# 泾河新城建设工程规划变更公示牌

泾河新城茯茶镇商业街项目

工程名称：泾河新城茯茶镇商业街项目

变更报建总图

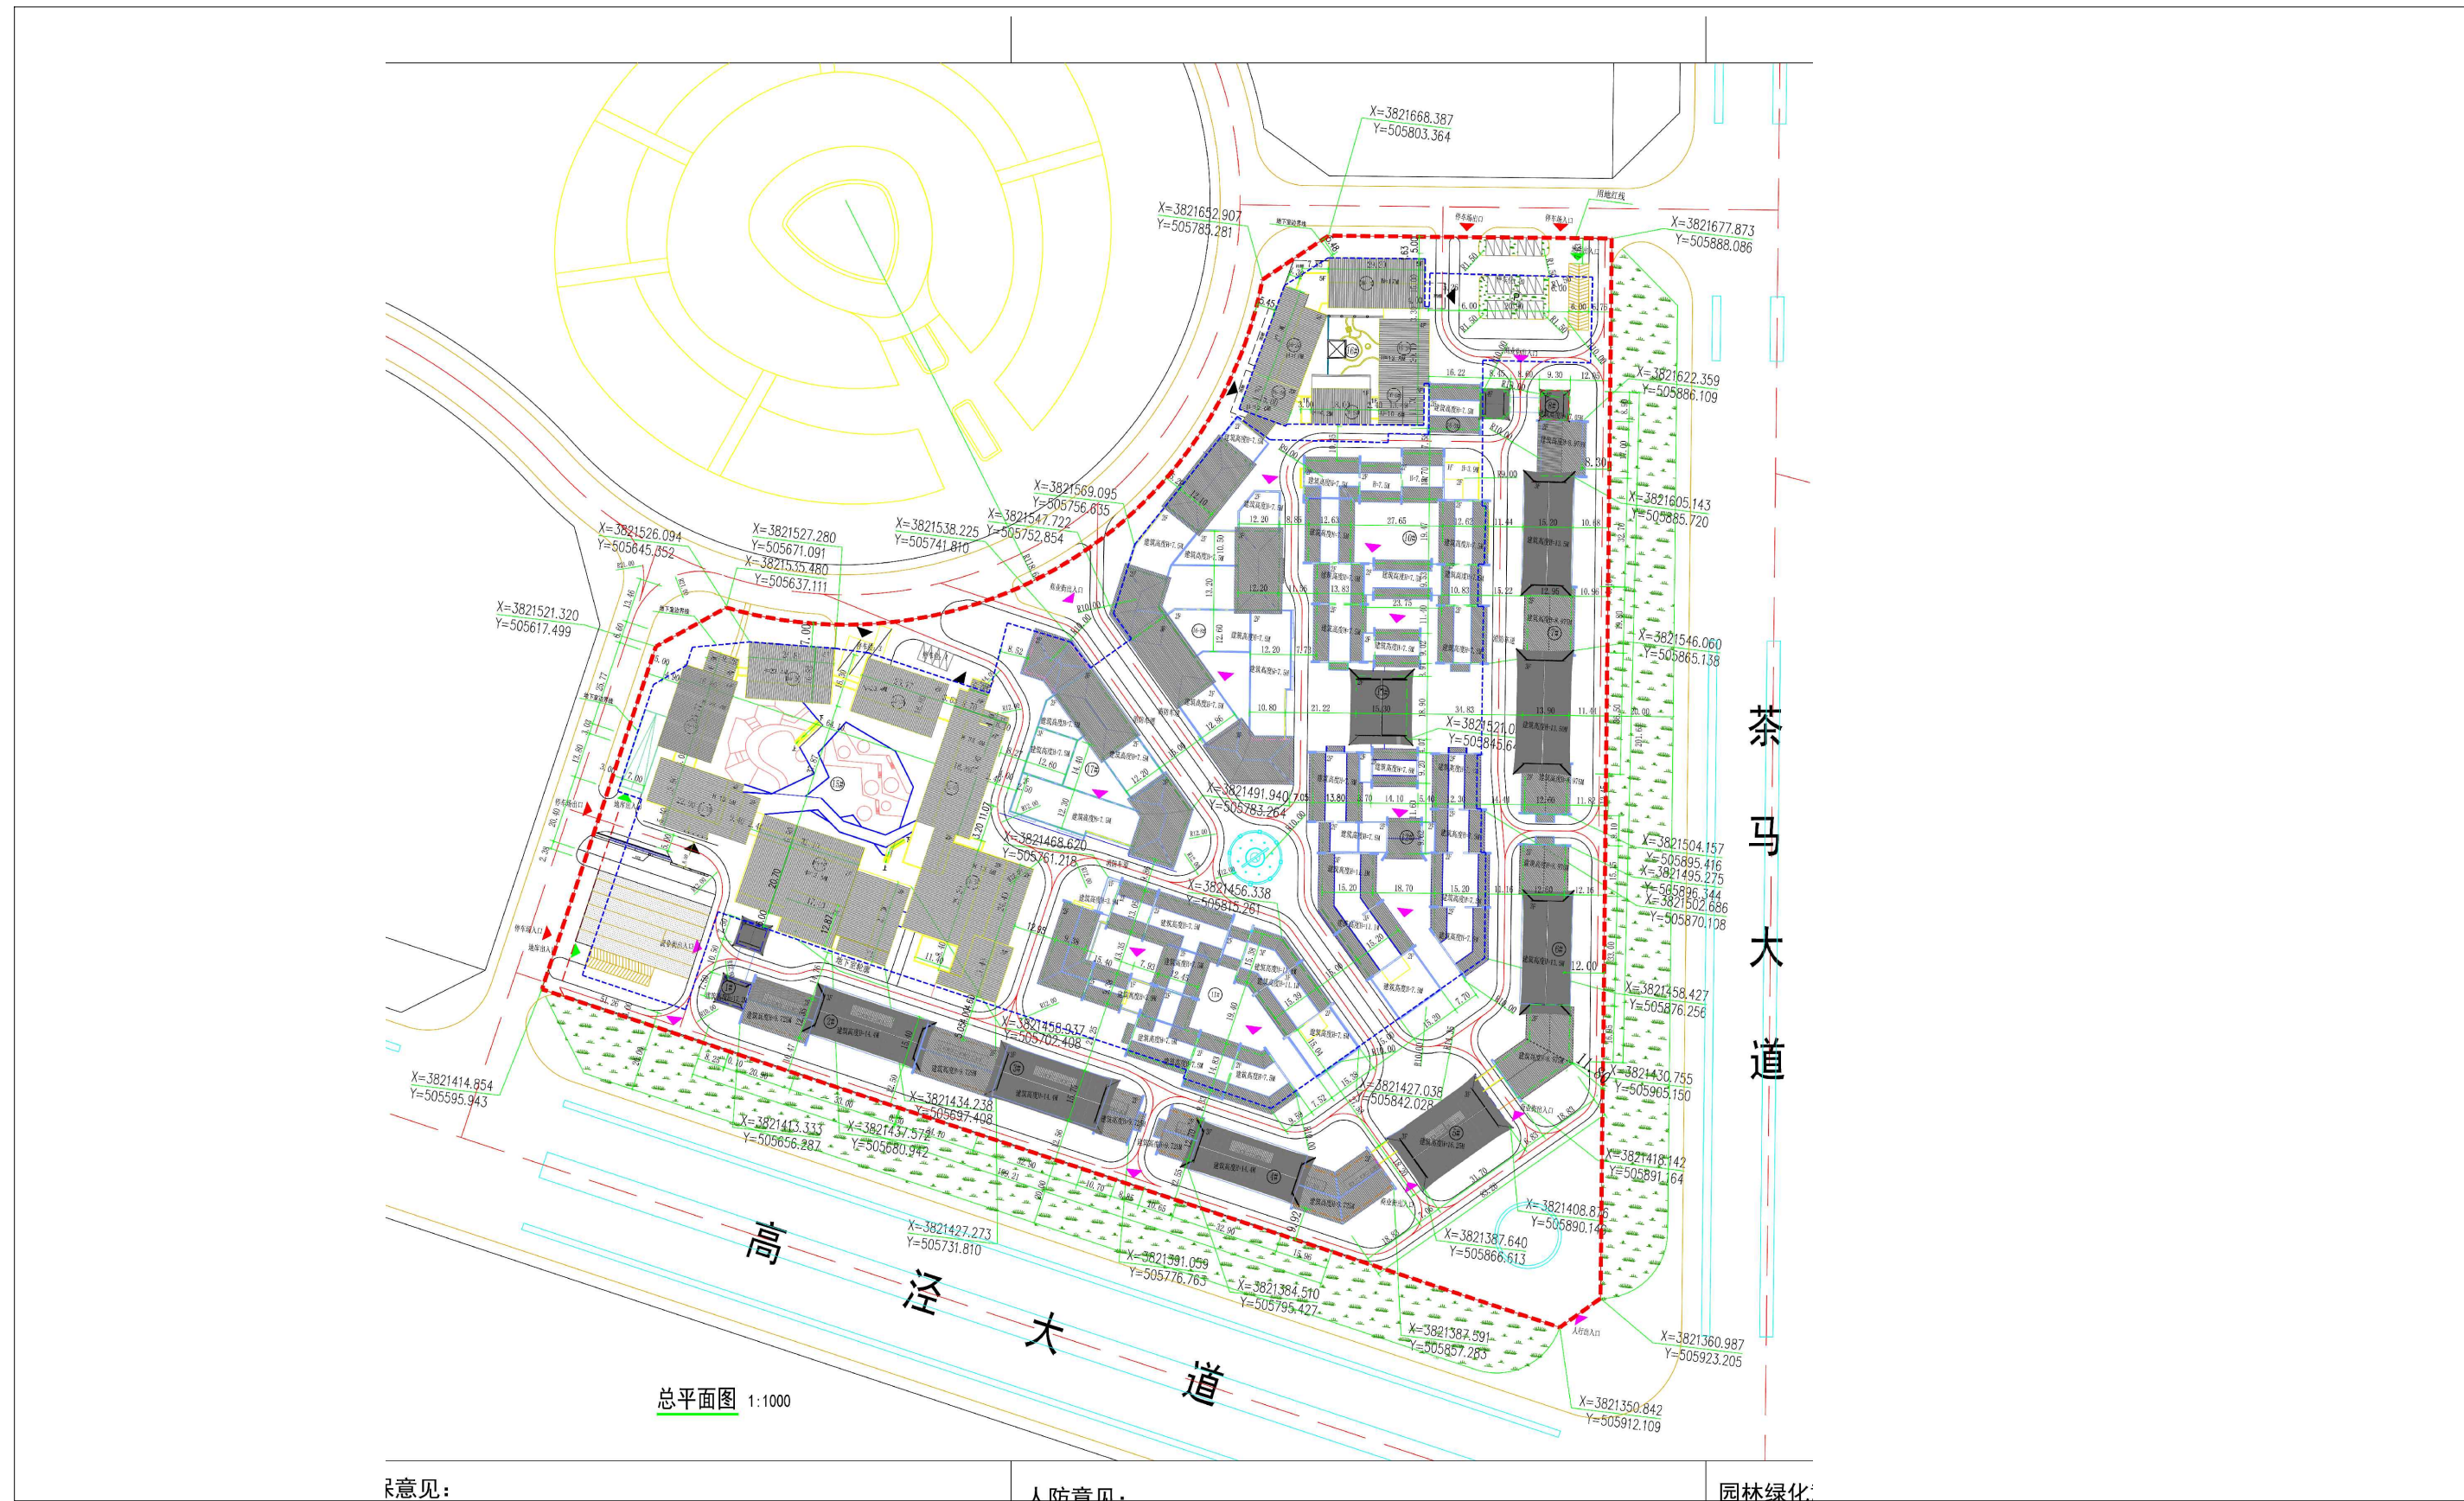
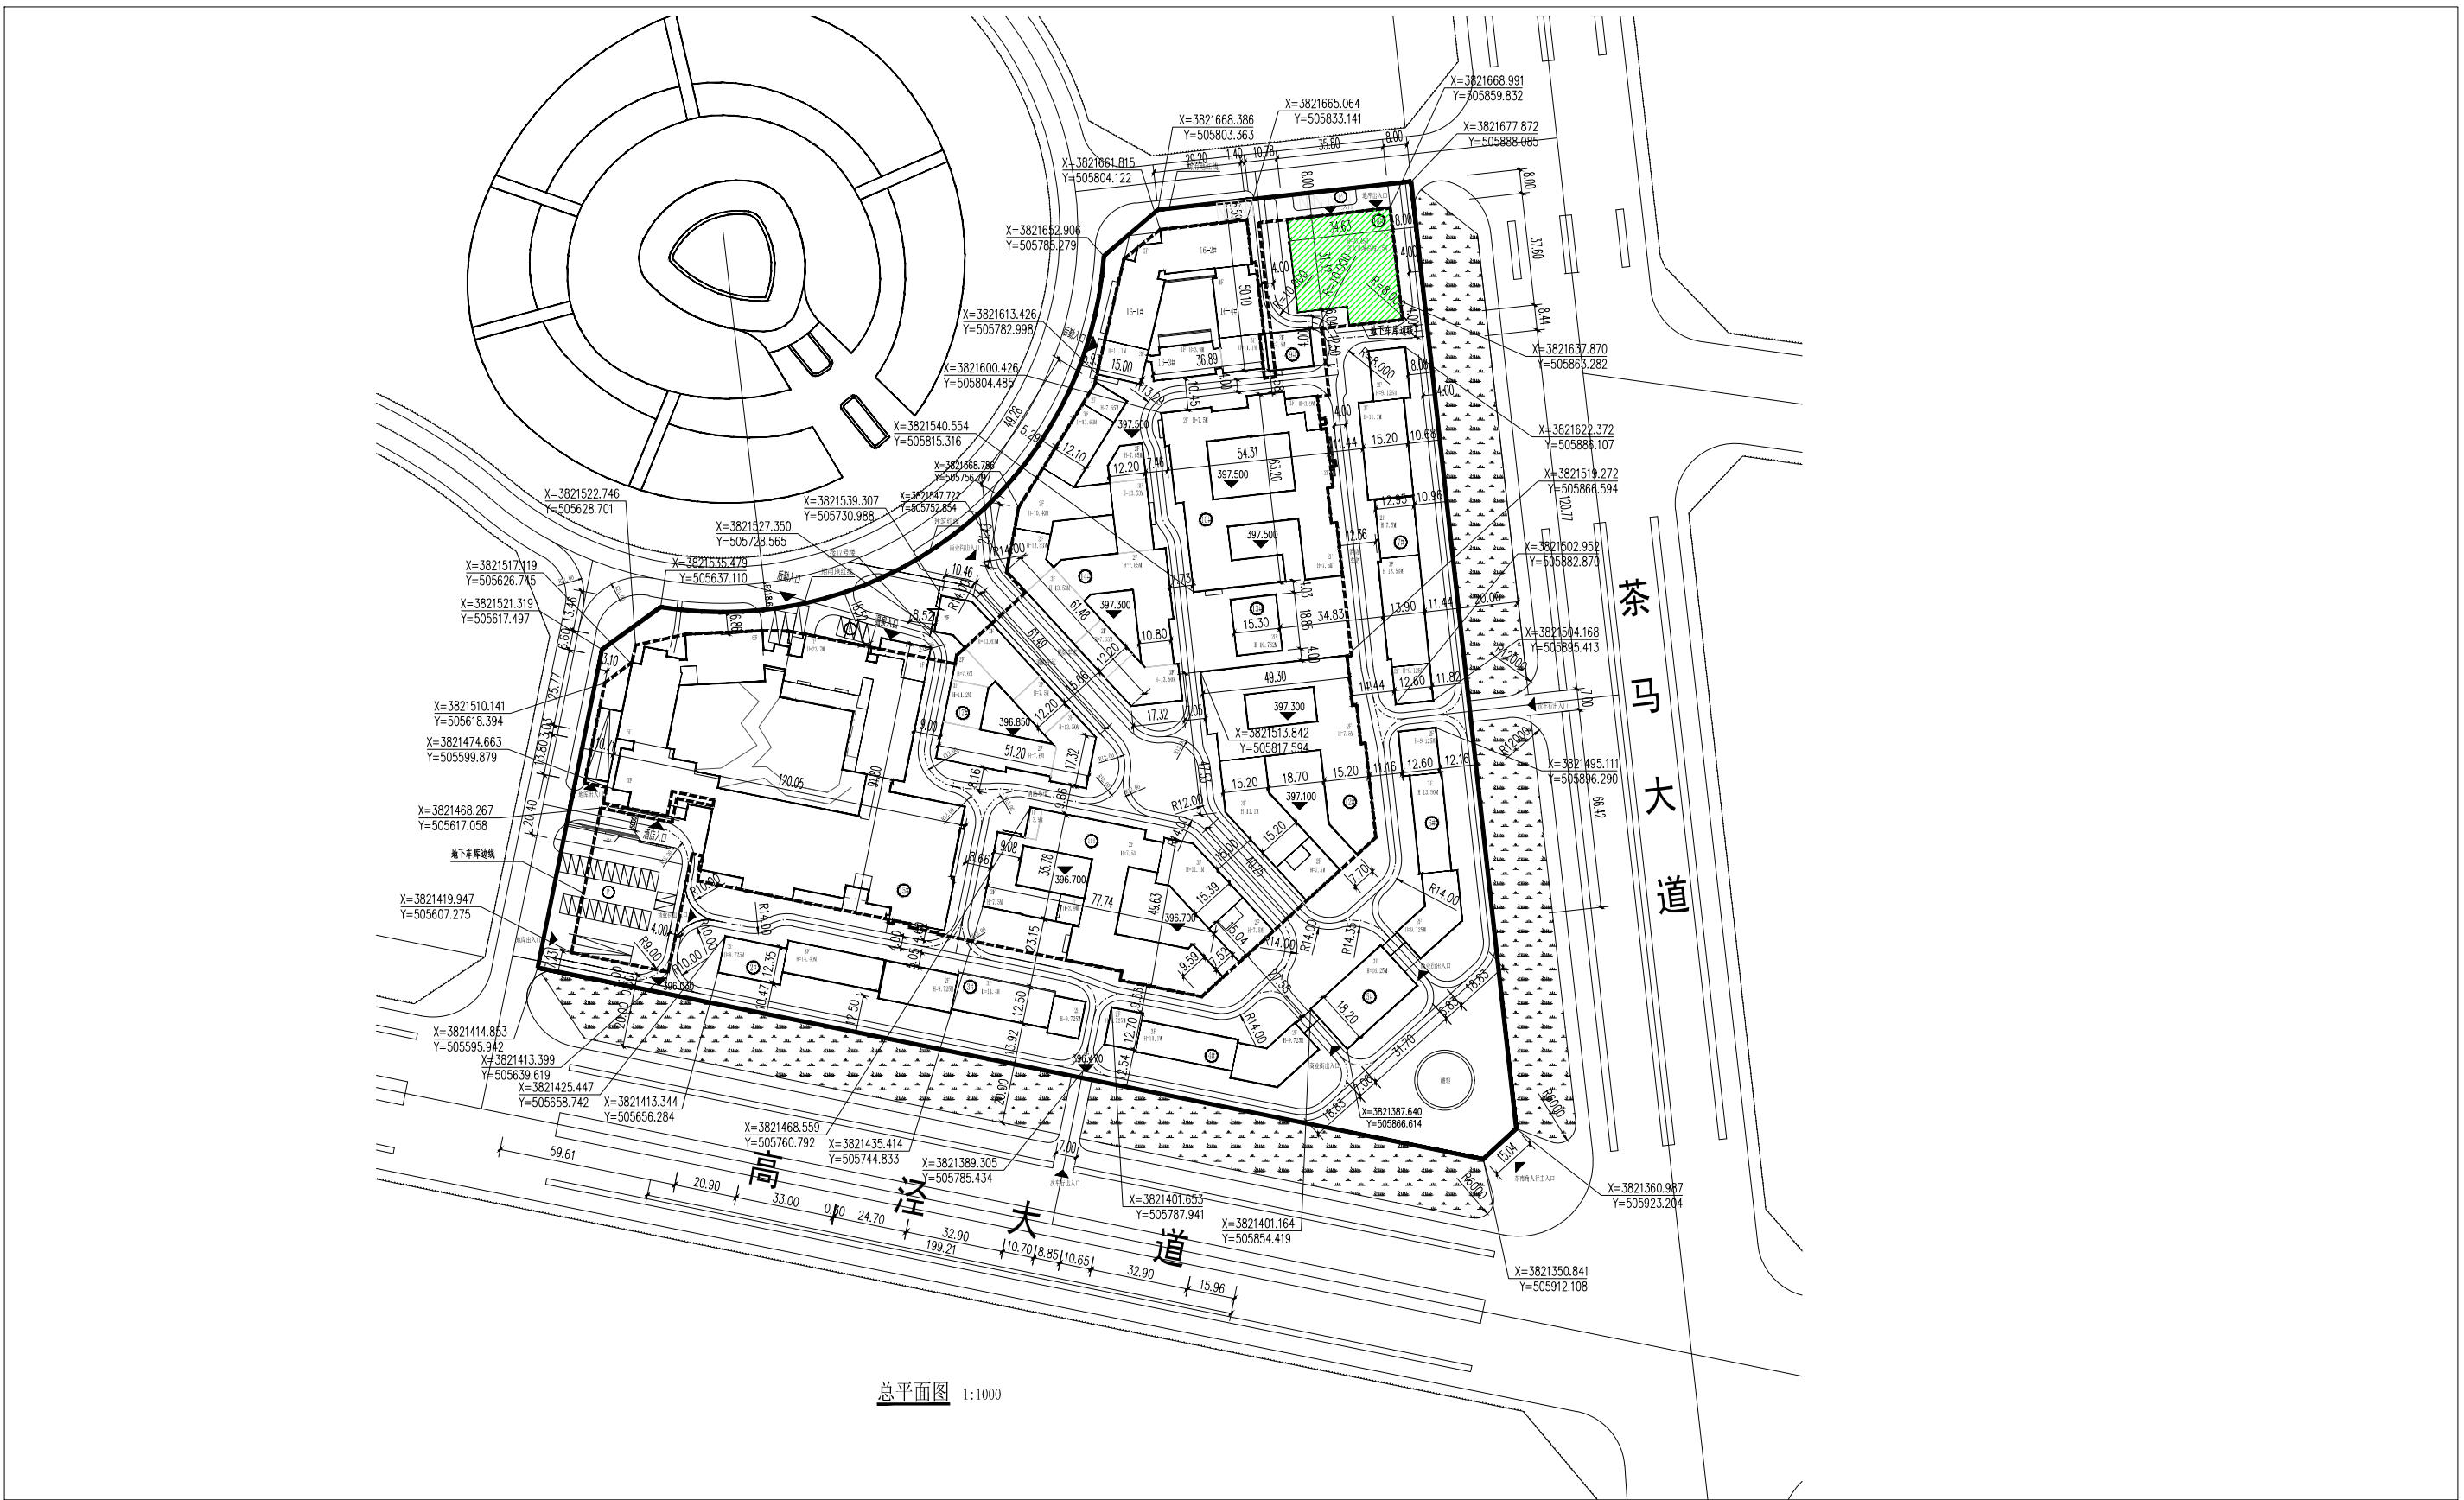
- 变更说明：
- 1、拆除原1#、8#楼，新建一栋18#楼（地上七层）；
  - 2、16-7#楼调整为9#楼，16-8#楼调整为14#楼；
  - 3、16#楼建筑面积由原来的25153.22m<sup>2</sup>调整为现在的7541.2m<sup>2</sup>；
  - 4、高泾大道新增南次出入口及茶马大道新增东次出入口。
